NAZWA ZAMIERZENIA BUDOWLANEGO:	<i>Budowa oświetlenia drogi wewnętrznej w Ulesiu</i>
KATEGORIA OBIEKTU:	<i>XXVI</i>
ADRES ZAMIERZENIA BUDOWLANEGO:	<i>Ulesie, dz. 452, 457, 437, 451/1 - obręb 0015 Ulesie, jedn. ewid. 020906_2 Miłkowice</i>
INWESTOR:	<i>Gmina Miłkowice ul. Wojska Polskiego 71, 59-222 Miłkowice</i>

ODPIS
PROTOKOŁU Z NARADY KOORDYNACYJNEJ
zakończonej w dniu 29.10.2020 r.
w sprawie usytuowania projektowanej sieci uzbrojenia terenu

Przedmiot narady:	Linia kablowa oświetlenia ulicznego
Lokalizacja:	Gmina: Miłkowice, Obręb: Ulesie, dz.: 437, 451/1, 452, 457
Wnioskodawca:	USŁUGI ELEKTRYCZNE DAMIAN FRYDRYK ul. Wojska Polskiego 105, 59-222 Miłkowice
Inwestor:	GMINA MIŁKOWICE ul. Wojska Polskiego 71, 59-222 Miłkowice
Projektant:	DAMIAN FRYDRYK Inne upr.: projektowe: 172\DOŚ\15
Przewodniczący:	Monika Pinczuk Kierownik Powiatowego Ośrodka Dokumentacji Geodezyjnej i Kartograficznej
Sposób przeprowadzenia narady:	elektroniczny
Data wpływu:	21.10.2020 r.

dot: *uzgodnienia dokumentacji projektowej dla zadania: Budowa oświetlenia drogi wewnętrznej w Ulesiu.*

MAPA DO CELÓW PROJEKTOWYCH

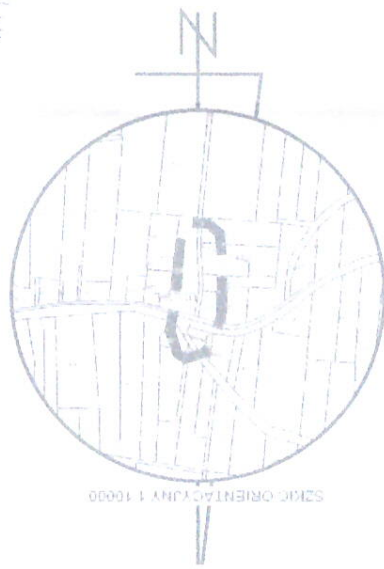
Lp.	Nazwa instytucji Sposób uczestnictwa	Stanowisko Uwagi	Imię i nazwisko uczestnika
1	Polska Spółka Gazownictwa Sp. z o.o. Oddział Zakład Gazowniczy we Wrocławiu elektroniczny	Uzgodniono pozytywnie z uwagami Dla sieci występujących na terenie opracowania wyznaczamy strefy kontrolowane, których wielkości zostały określone w Rozporządzeniu Ministra Gospodarki z dnia 26 kwietnia 2013 r. w sprawie warunków technicznych jakim powinny odpowiadać sieci gazowe i ich usytuowanie (Dz.U.2013.poz.640). w myśl zapisu cytowanego wyżej rozporządzenia w strefach tych nie należy podejmować działań mogących spowodować uszkodzenie gazociągu podczas jego użytkowania. W miejscu skrzyżowań należy zachować minimalną pionową odległość tj. 0,2 m pomiędzy powierzchnią zewnętrzną ścianki gazociągu i skrajnymi elementami uzbrojenia podziemnego.	Henryk Maślowski

<p>Dla sieci występujących na terenie opracowania wyznaczamy strefy kontrolowane, których wielkości zostały określone w Rozporządzeniu Ministra Gospodarki z dnia 26 kwietnia 2013 r. w sprawie warunków technicznych jakim powinny odpowiadać sieci gazowe i ich usytuowanie (Dz.U.2013.poz.640). w myśl zapisu cytowanego wyżej rozporządzenia w strefach tych nie należy podejmować działań mogących spowodować uszkodzenie gazociągu podczas jego użytkowania.</p> <p>W miejscu skrzyżowań należy zachować minimalną pionową odległość tj. 0,2 m pomiędzy powierzchnią zewnętrzną ścianki gazociągu i skrajnymi elementami uzbrojenia podziemnego.</p>	
2	TAURON Dystrybucja S.A. Oddział w Legnicy elektroniczny	<p>Uzgodniono pozytywnie z uwagami</p> <p>Przed przystąpieniem do prac w odległości mniejszej niż:</p> <ul style="list-style-type: none"> - 3 m od skrajnych przewodów linii napowietrznych nN, - 10 m od skrajnych przewodów linii napowietrznych SN, - 15 m od skrajnych przewodów linii napowietrznych WN, <p>należy uzgodnić bezpieczne metody pracy ze Spółką eksploatującą sieć.</p> <p>Odległości powyższe dotyczą również użycia dźwignic, licząc odległość od najdalej wysuniętej części maszyny do skrajnego przewodu.</p> <p>Prace ziemne należy prowadzić w ten sposób, aby nie naruszać ustojów słupów linii jw., Inaczej będą musiały być odbudowane kosztem i staraniem winnego ich uszkodzenia.</p>	Kinga Janowicz
